Avis sur le projet de construction d'une centrale photovoltaïque au sol sur le site de l'ancienne carrière IMERYYS de Maurupt-le-Montois (51), porté par la société SOLEIA 49

n°MRAe 2020APGE8

Nom du pétitionnaire	SOLEIA 49
Commune(s)	Maurupt-le-Montois et Pargny-sur-Saulx
Département(s)	Marne
Objet de la demande	Construction d'une centrale photovoltaïque au sol
Date de saisine de l'Autorité Environnementale	24/12/19

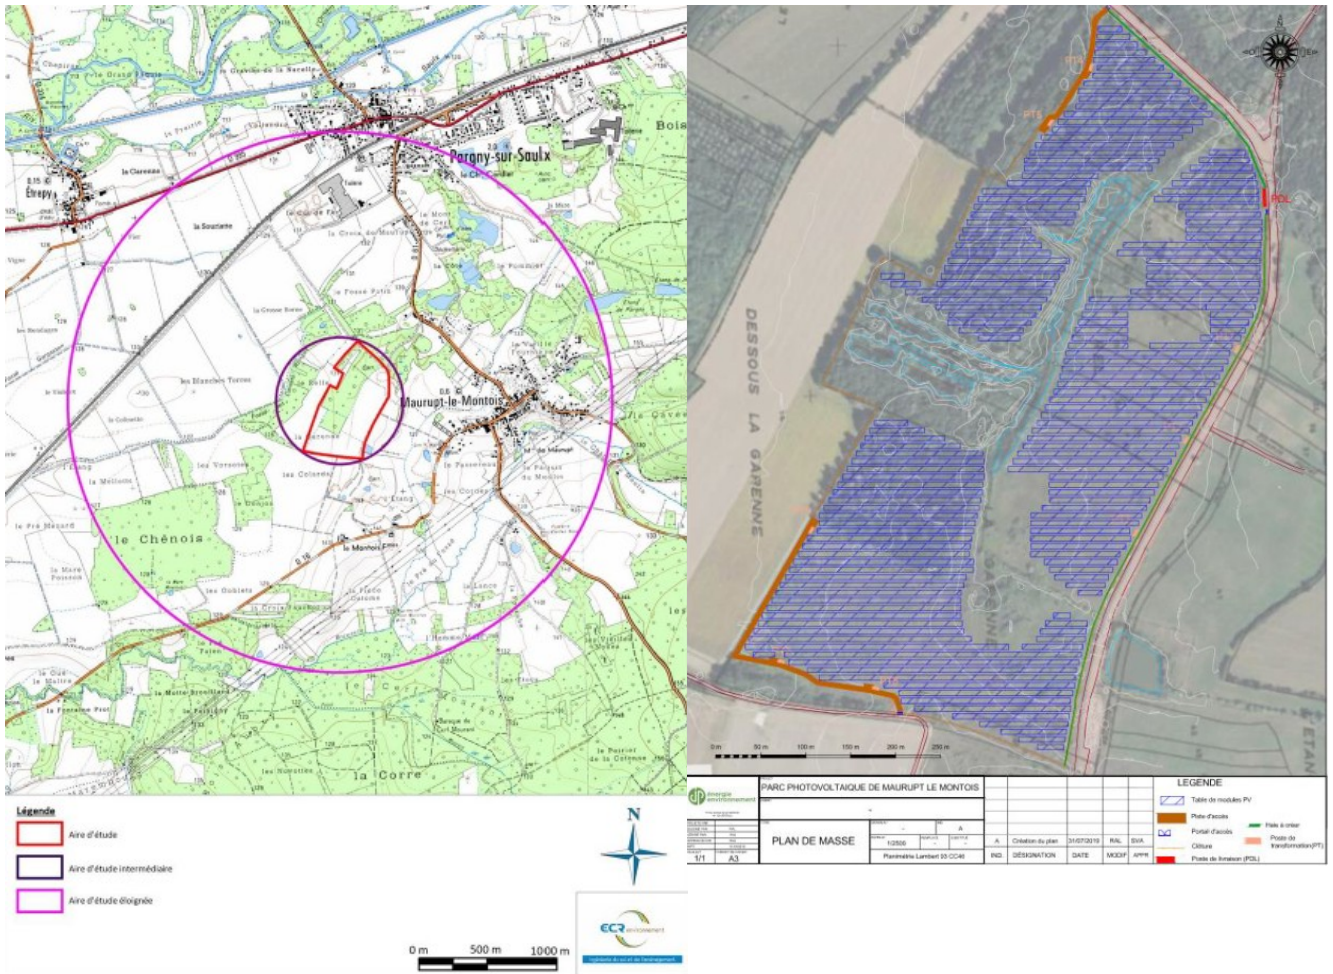
- **compléter son dossier par une meilleure analyse et présentation des impacts positifs de son projet sur l'environnement ;**
- **présenter une véritable étude des solutions alternatives en application du code de l'environnement, pour le choix de site et de technologie pour les panneaux photovoltaïques, pour démontrer le moindre impact environnemental et la**

- meilleure performance énergétique du projet ;*
- *d'abord rechercher l'évitement des zones humides dans le cadre de l'analyse des solutions de substitution et, en cas d'impossibilité et en dernier ressort, mettre en place des mesures compensatoires pour les habitats humides détruits et en faveur des espèces protégées ;*
 - *mener une procédure de demande de dérogation à la réglementation espèces protégées et assurer un suivi écologique des mesures ERC.*
